Projet de centrale solaire agrivoltaïque sur la commune de Touillon (21)

Mémoire de réponse à l'Avis de la MRAe

N °BFC-2024-4447 du 20 août 2024

Figure 1 : Hauteurs et largeurs de travail des cultures avec le système de trackers prévu pour le projet agrivoltaïque (Source : BelEnergia)

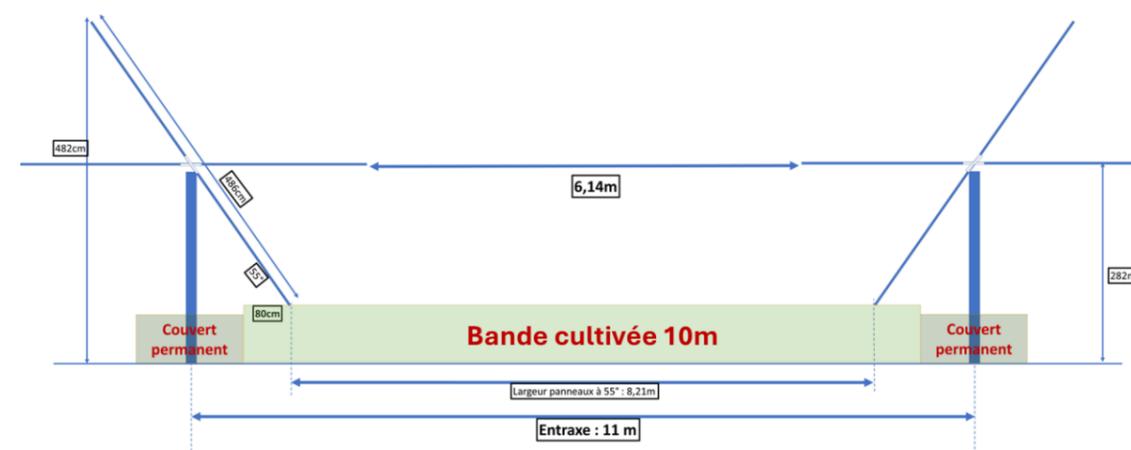
La MRAe recommande pour la bonne information du public de compléter l'étude d'impact du projet et le RNT avec les éléments descriptifs du projet figurant dans l'étude préalable agricole.

Les données descriptives du projet sont disponibles au sein du tableau 41 « Synthèse des caractéristiques du projet » en page 253. De plus, la figure 28, présente dans l'EPA, illustre les trackers prévus pour le projet agrivoltaïque. La figure ci-dessous, présente dans l'EPA, présente les modalités de travail des cultures avec le système de trackers projeté.

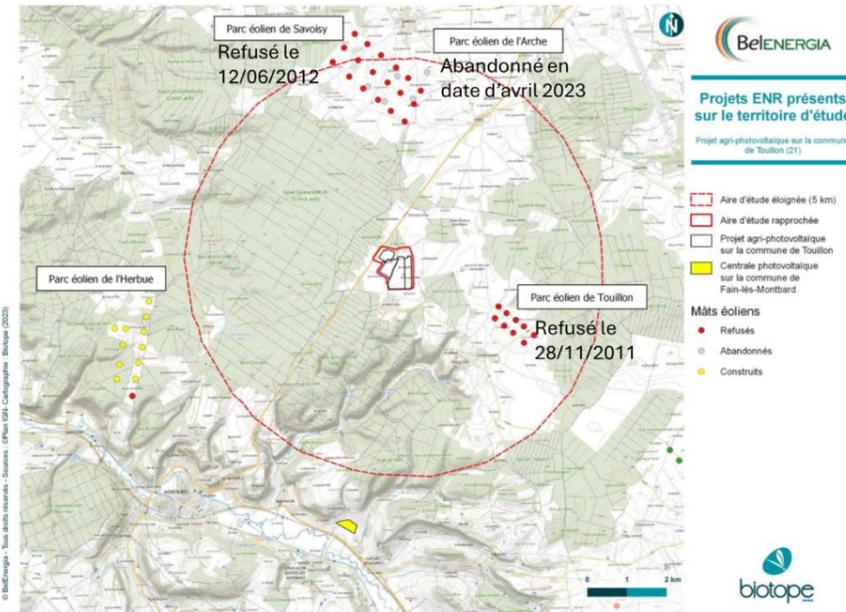
La MRAe recommande de réaliser des photomontages permettant d'objectiver les impacts des effets cumulés, qualifiés de modérés, liés aux projets éoliens de Savoisy et Touillon.

D'après le référencement des parcs éoliens de la DREAL dans la région¹⁷, les demandes d'autorisation des parcs de Touillon et Savoisy ont respectivement été refusées le 28/10/2011 et 12/06/2012, soit il y a 13 ans et 12 ans. Ces délais reflètent que tous les recours ont été purgés.

La demande d'autorisation du parc des arches à Savoisy a été déposée le 28/07/22. Le projet est référencé comme abandonné d'après « l'état de l'éolien dans le département de la Côte-d'Or » en date du 11 avril 2023¹⁸.

Par conséquent, le projet agrivoltaïque de Touillon ne peut avoir un impact cumulé avec ces projets qui ne verront pas le jour et l'étude de leur impact n'est pas nécessaire.

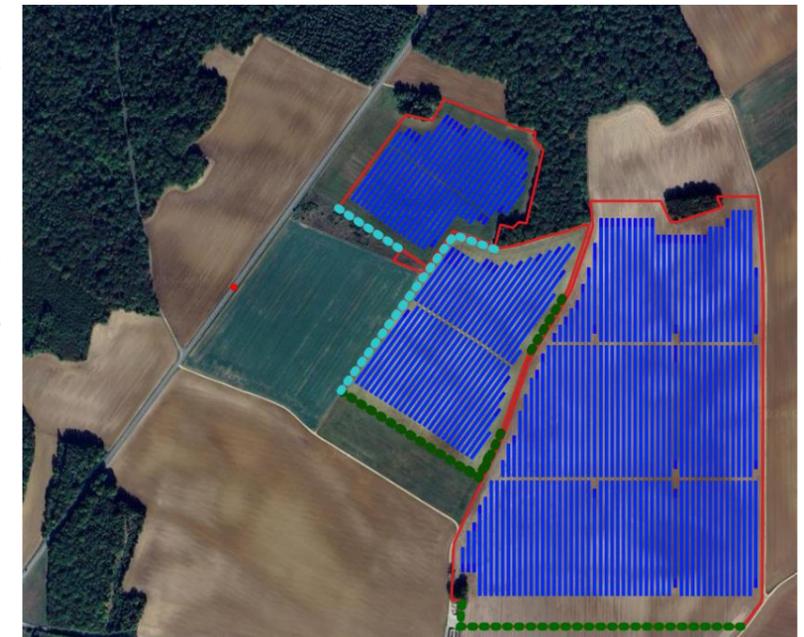
La MRAe recommande de proposer des mesures de réduction ou de compensation au besoin afin de limiter l'impact paysager du projet du projet depuis la RD 905.

Le porteur de projet propose de renforcer la MR08 (plantation de 1,1 km de haies) en portant le linéaire à 1,8km selon l'implantation ci-dessous (couleur turquoise) :

Avec l'ajout du linéaire de 700 m de haies, l'impact résiduel au niveau du sud de la RD980 est diminué et est jugé faible. Ce renforcement de mesure permet également d'améliorer sensiblement la vue au pied de

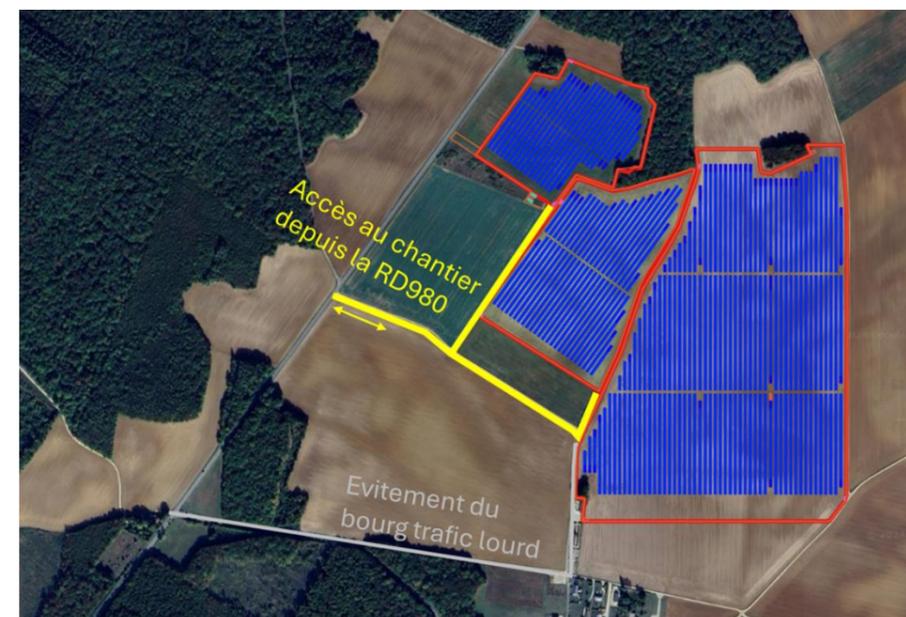
La MRAe recommande une meilleure identification des sensibilités paysagères du projet vis-à-vis des riverains, permettant de préciser et assurer la mise en œuvre de la mesure MA04 (nombre d'arbres fournis, aide à leur mise en place et entretien jusqu'à long terme, à l'image de ce que prévoit MS01) tout en prenant en compte les effets du changement climatique pour le choix des essences.

Plusieurs habitations présentent déjà des haies ou des murets agissant comme masque paysager vis-à-vis du projet. Moins de cinq habitations n'ont pas de masque existant. Toutes sont couvertes par les mesures collectives d'implantation de haies qui font l'objet d'une mesure de suivi (MS01). Les 30 arbres préconisés sont donc suffisants.

La MS01 ne peut être prolongée à la MA04 car elle serait complexe à mettre en place chez des particuliers. La mesure demeure une mesure d'accompagnement et une fiche conseil de plantation et d'entretien sera distribuée pour chaque essence.

Le porteur de projet propose l'extension de cette mesure (MA04) à une centaine d'arbres (de moindre maturité) à vocation écologique, sans condition de vis-à-vis avec le projet. La fourniture de nouveaux plants sera assurée pour les arbres mort à 2 ans.
